Rincón Litio 33kV Power Supply

**Línea Eléctrica de Media Tensión. Interconexión Proyecto
Rincón Litio-ET La Puna. Provincia de Salta**

Respuestas a observaciones. Informe técnico
81/2023 de la Secretaría de Energía y Minería de
la provincia de Salta.

Marzo, 2024

Figura 1. Referencias del mapa geológico.

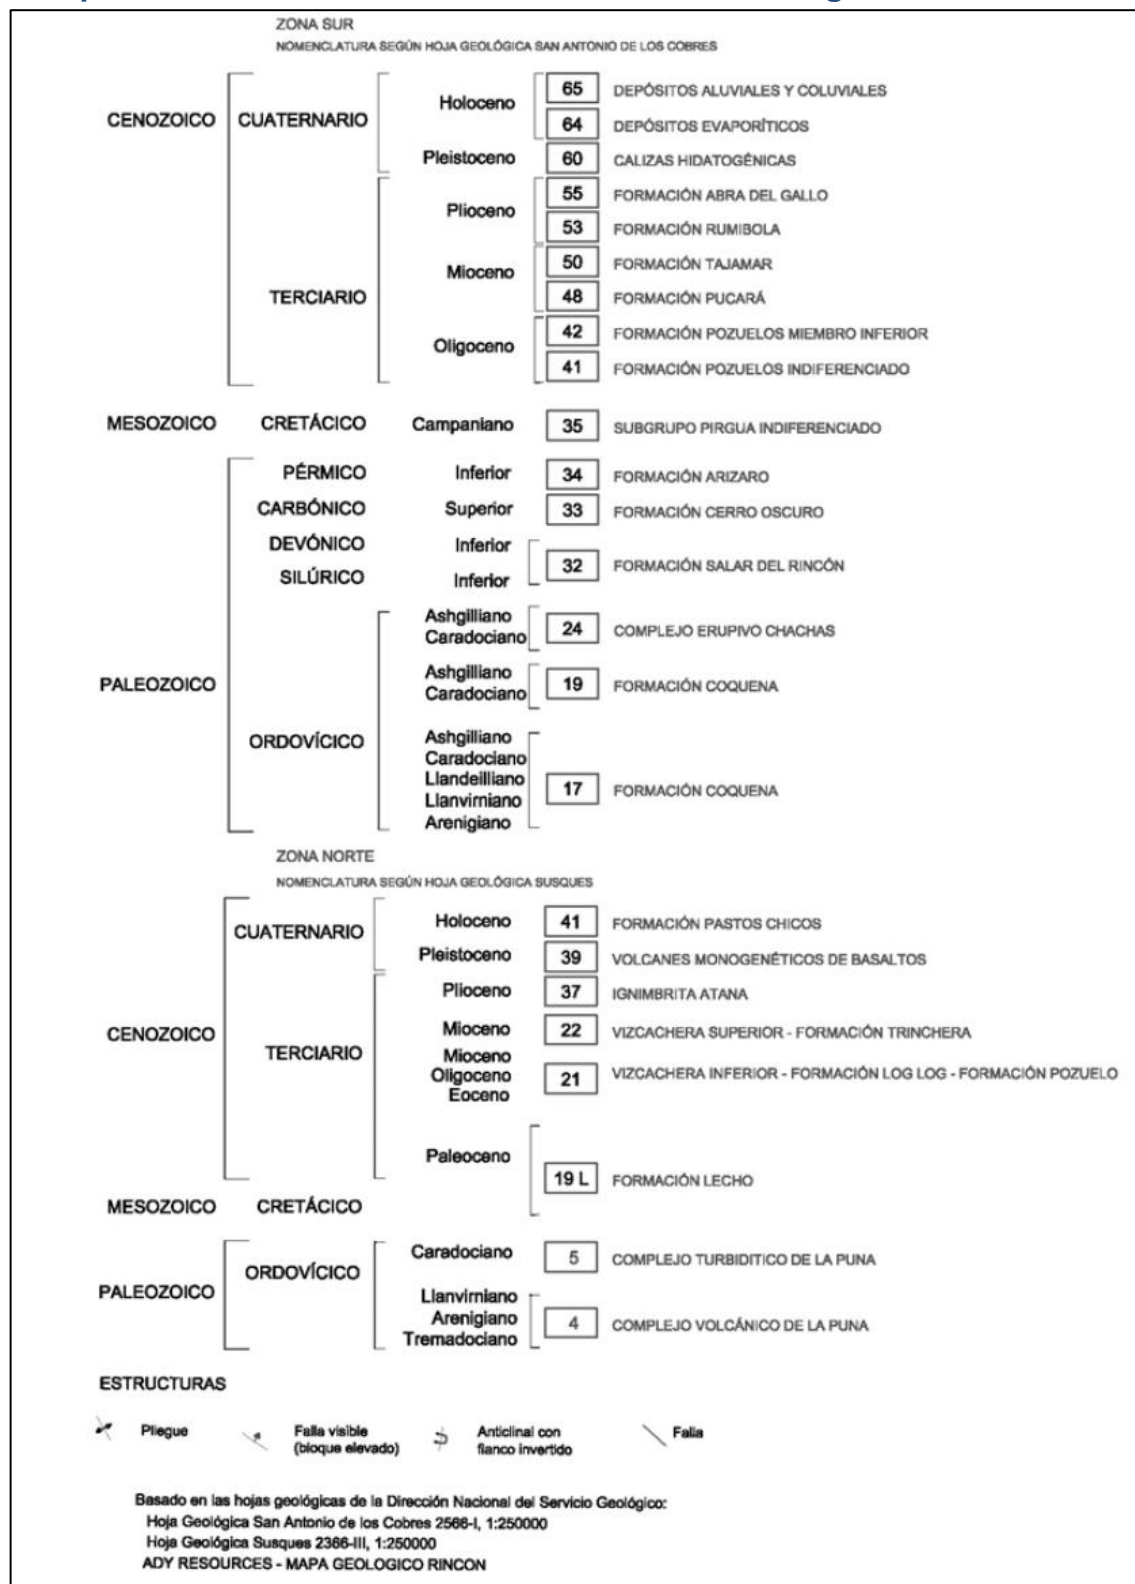
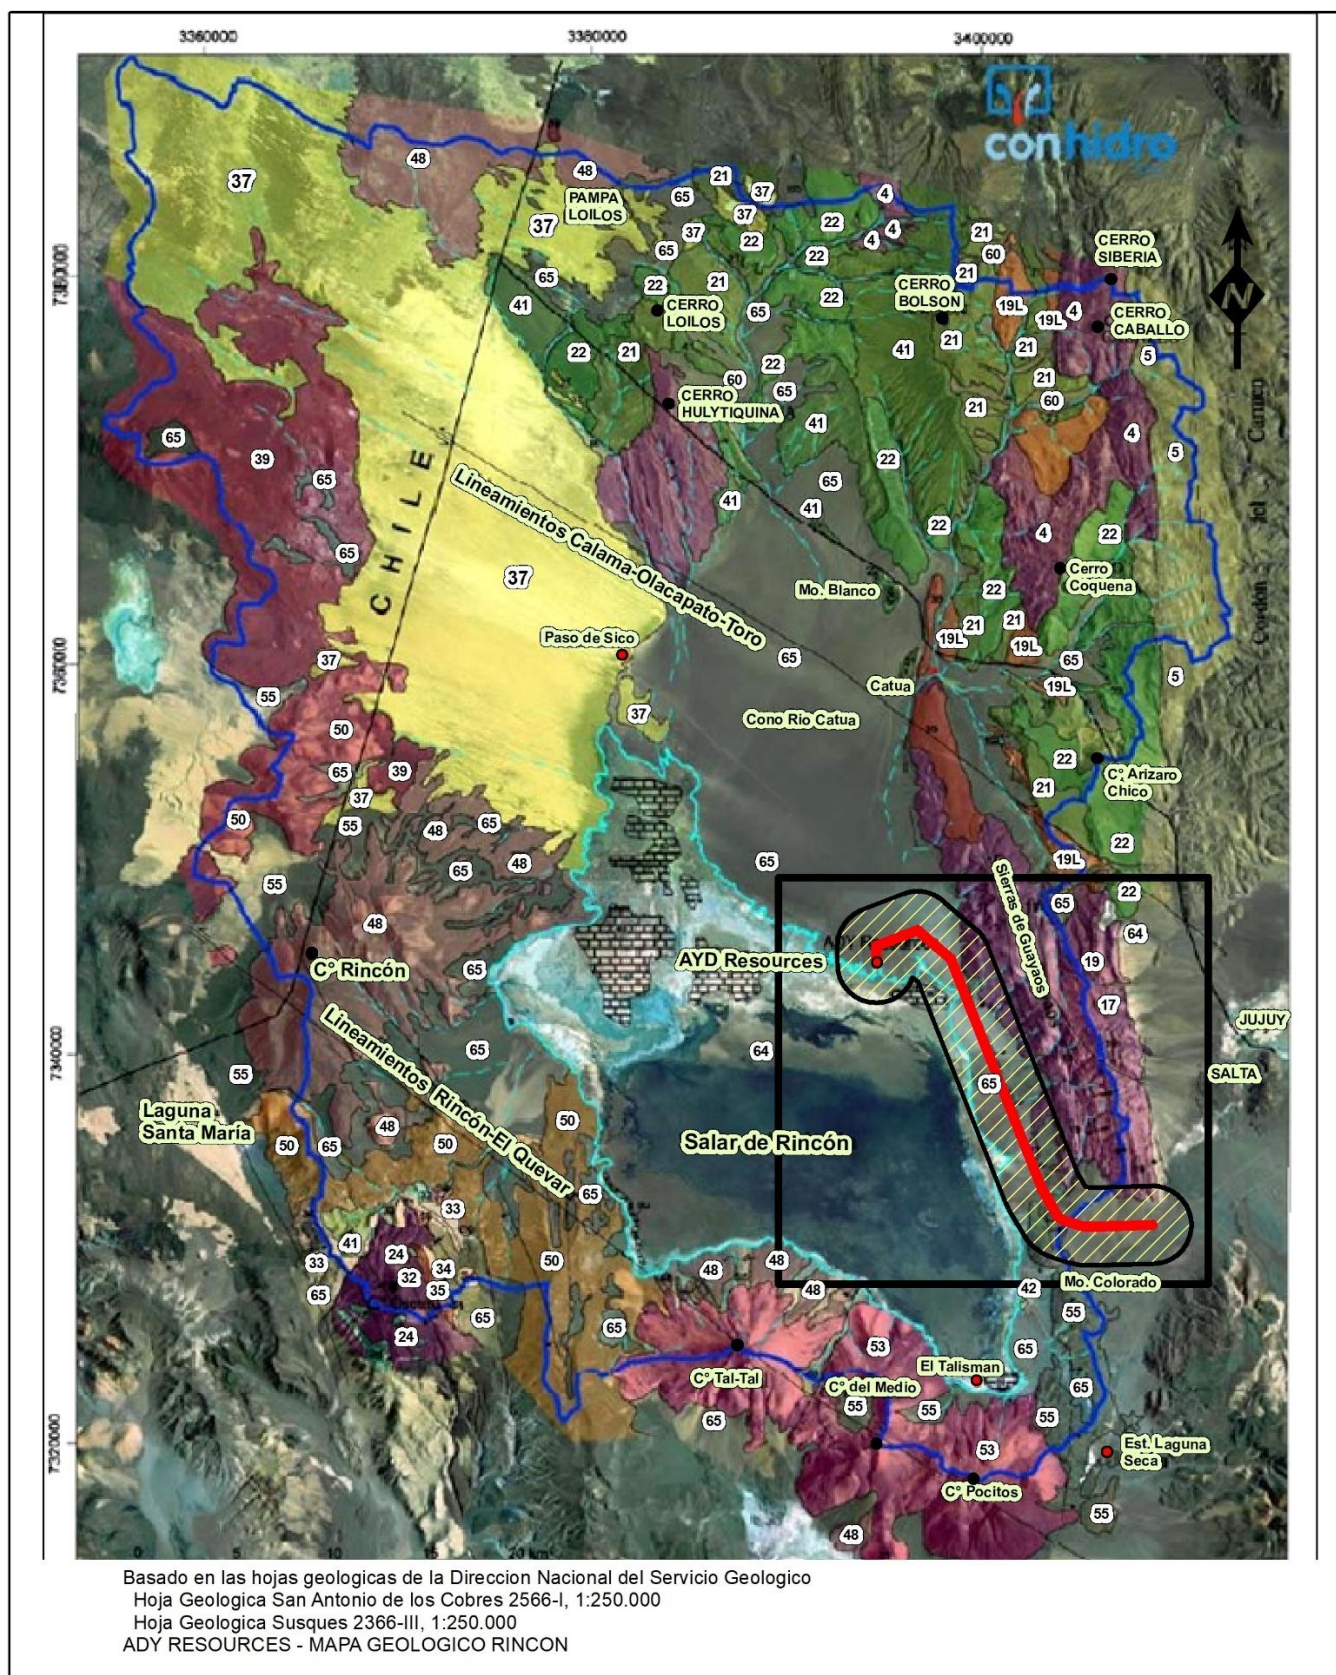
1 No pueden leerse claramente las referencias de la Figura 3.

Figura 3. Unidades geológicas y geomorfológicas. Tomado y modificado de Ekeko S.A.

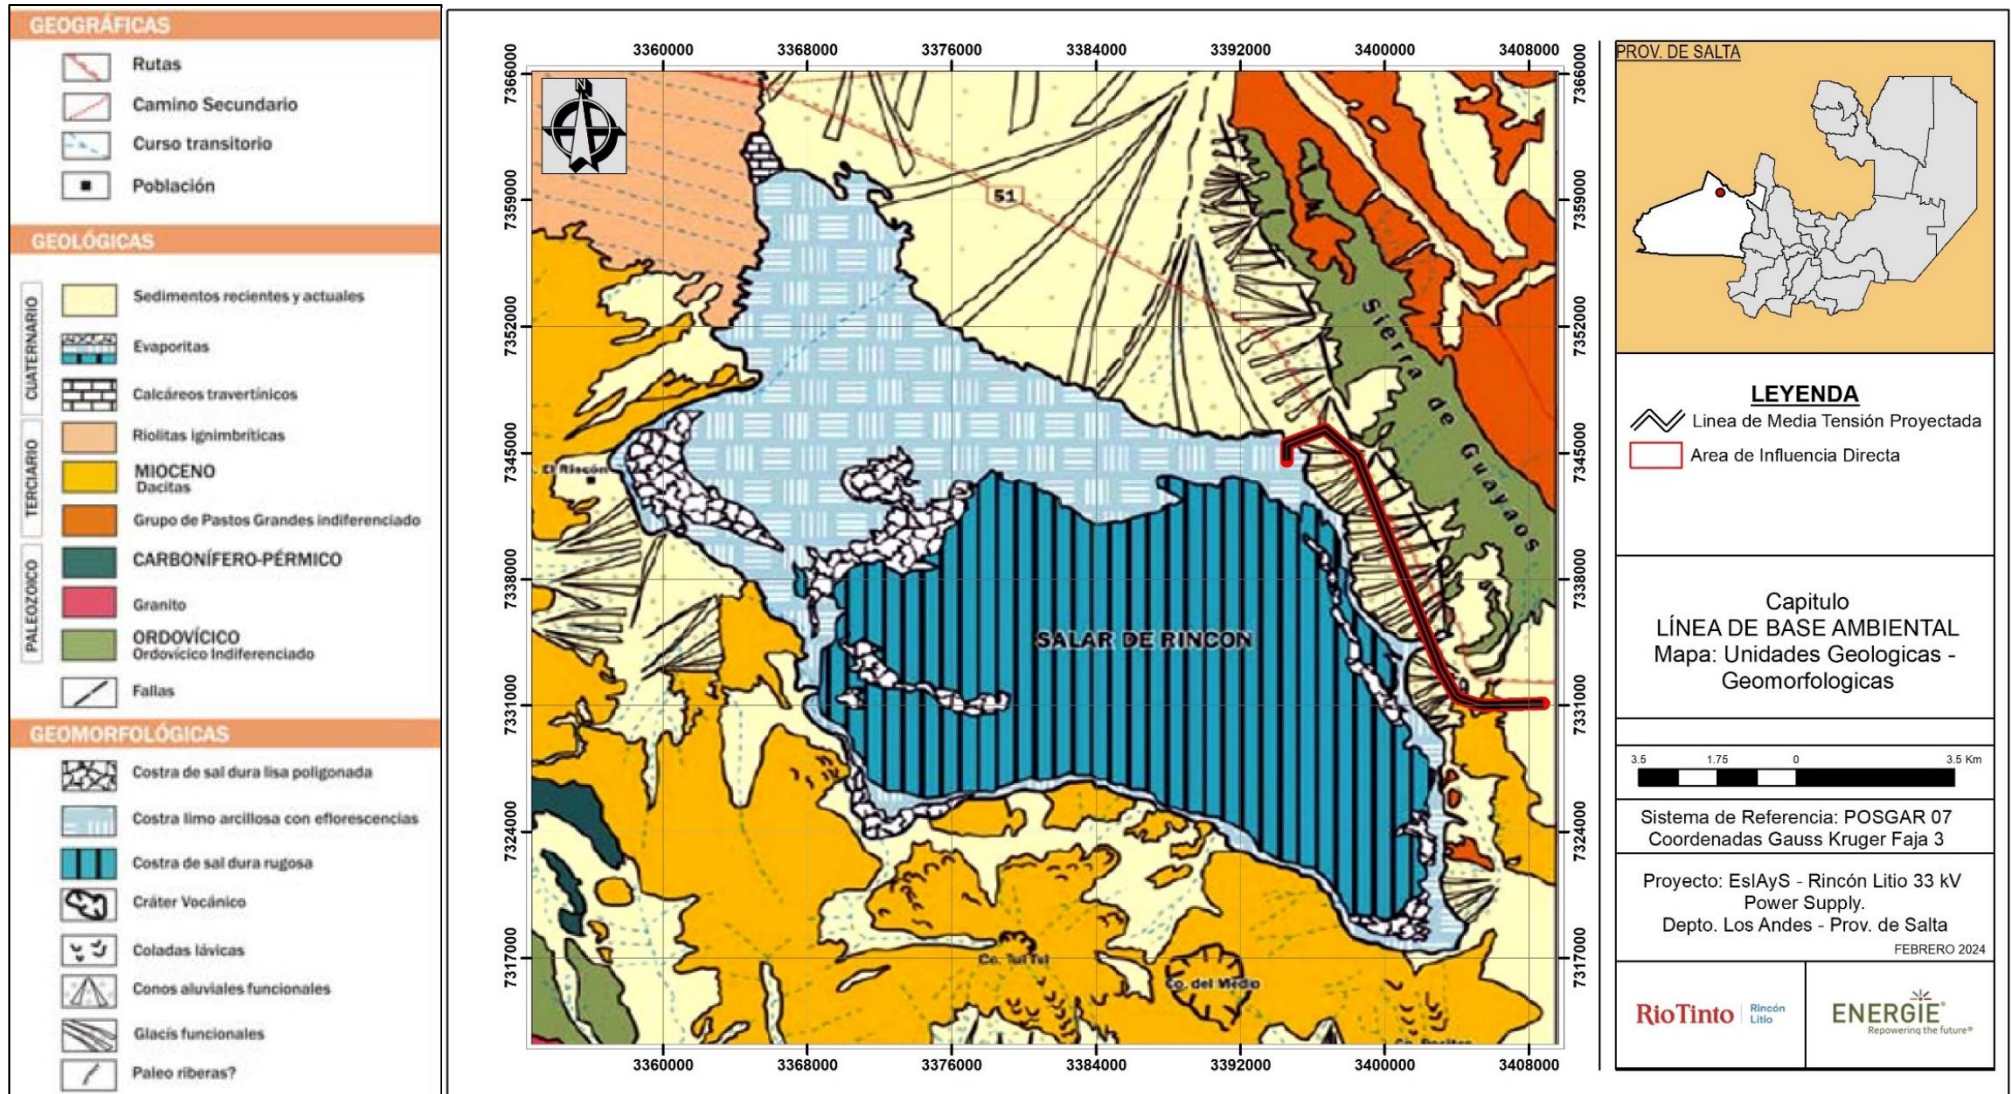
2 No presenta la LMT en la figura 5 ni pueden leerse con claridad las referencias.

Figura 4. MAPA DE ZONIFICACIÓN SÍSMICA INPRES. Fuente: Instituto Nacional de Prevención Sísmica (INPRES) – Mapa de Zonificación Sísmica

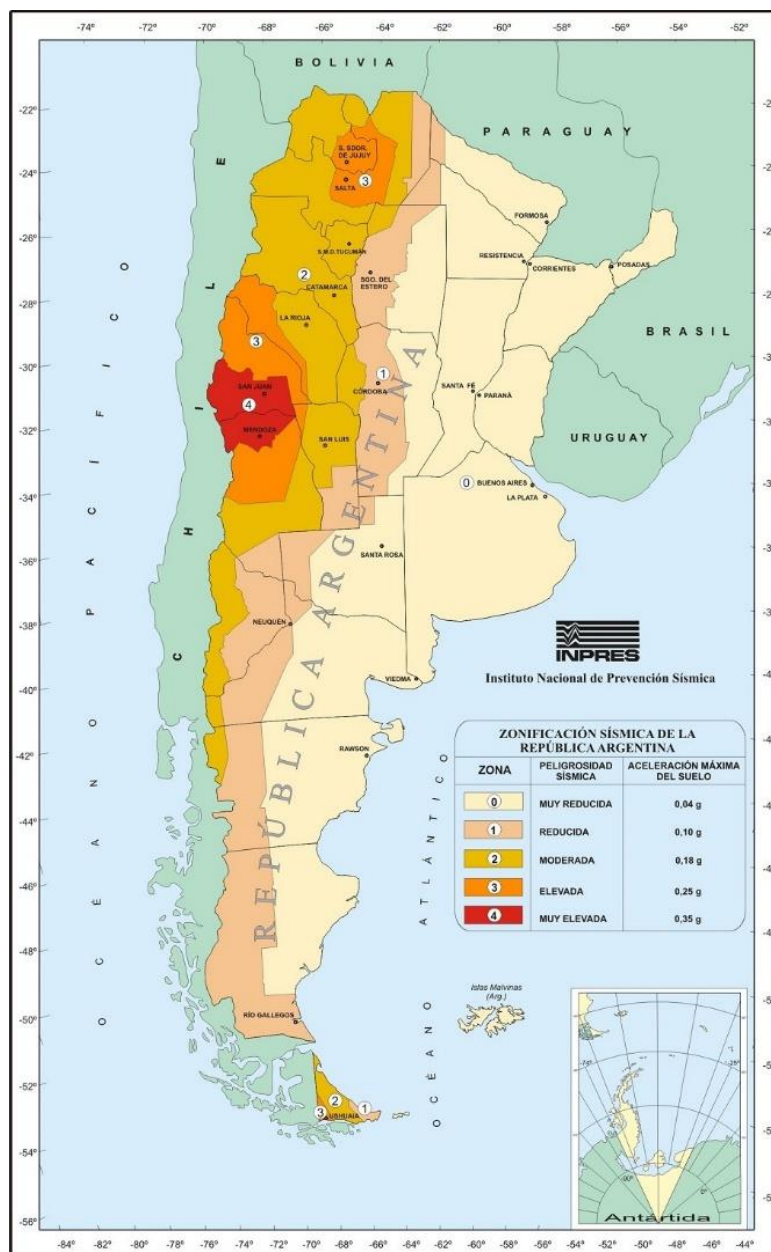
3 No presenta análisis de sismicidad y riesgos asociados.

Según el mapa antes presentado, el proyecto se encuentra dentro de la Zona 2, es decir moderada peligrosidad (aceleración máxima del suelo 0,18 g). Esta aceleración se expresa en unidades “g”, es la intensidad del campo gravitatorio ($g = 9,81 \text{ m/s}^2$).

Figura 6. Ubicación del proyecto respecto de áreas protegidas y sectores de vegas.

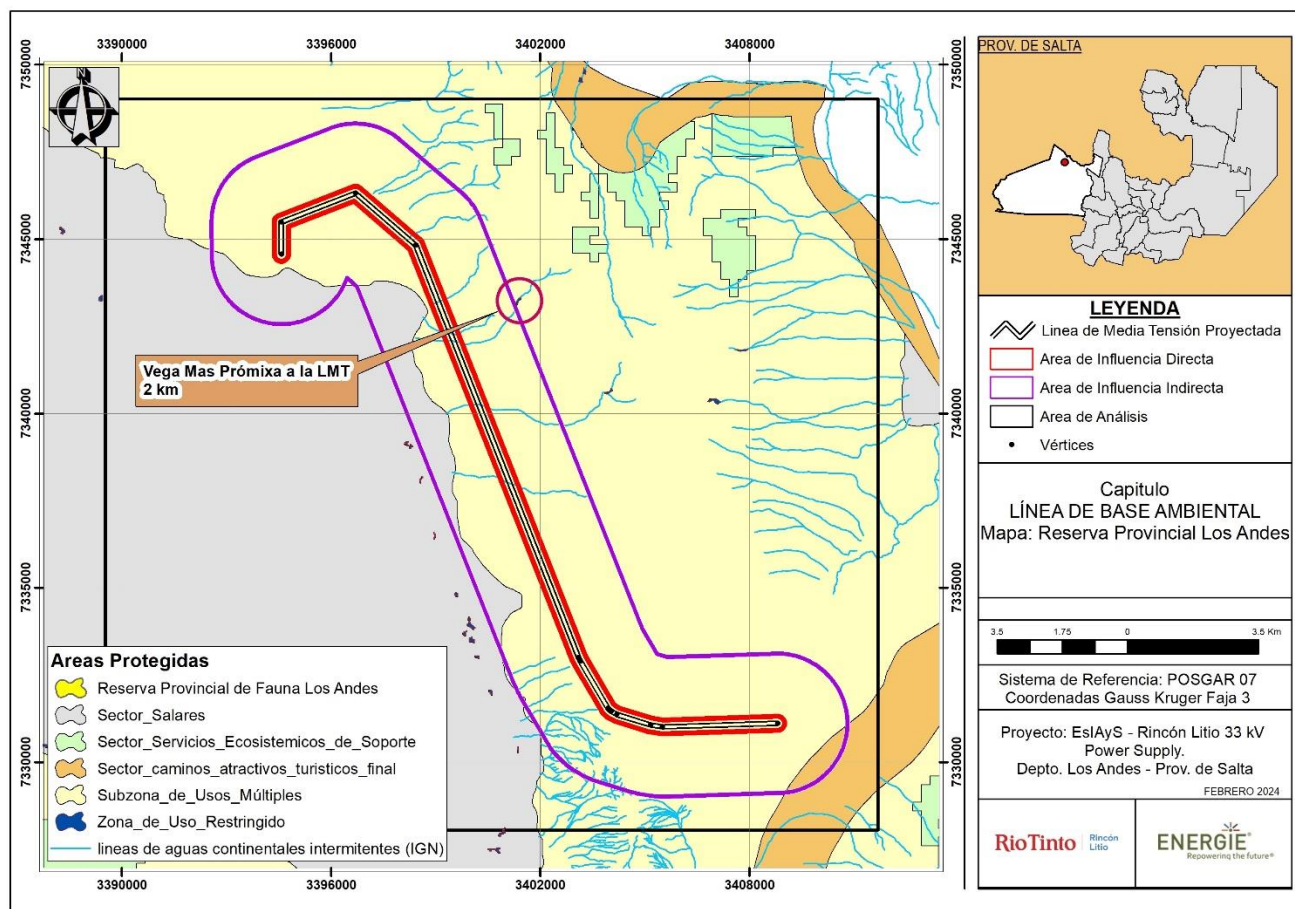
4 No presenta identificación y análisis de áreas protegidas. No especifica las distancias de la LMT respecto de los sectores de vegas.

Al tener en cuenta los sectores de Vegas, se verifica que la más cercana a la LMT se encuentra a 2 km del eje de la Línea entre los vértices 8 y 9, sin ser alcanzada por el área determinada como de Influencia Indirecta.

Figura 7. Catastros afectados por la traza.

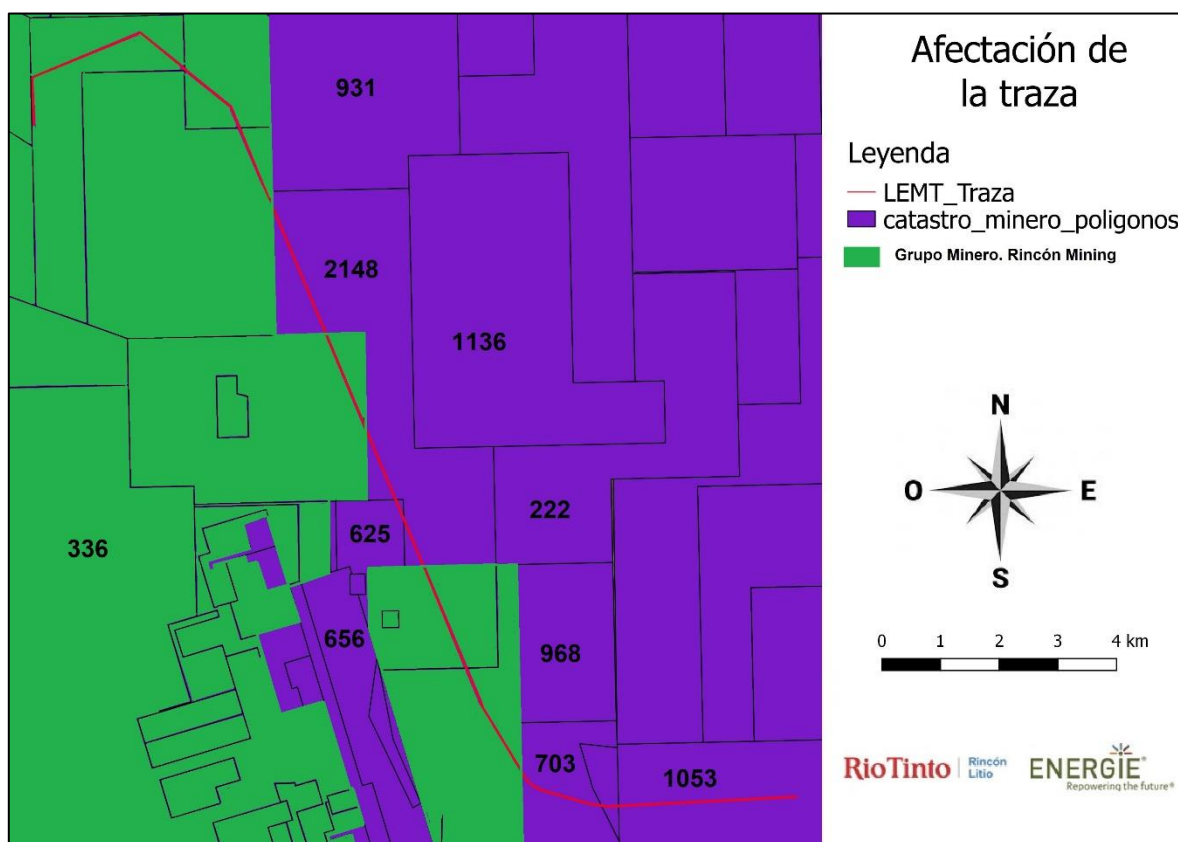
3 No se identifican claramente los catastros afectados o en el área de influencia de la LMT 33 kV para el componente socioeconómico.
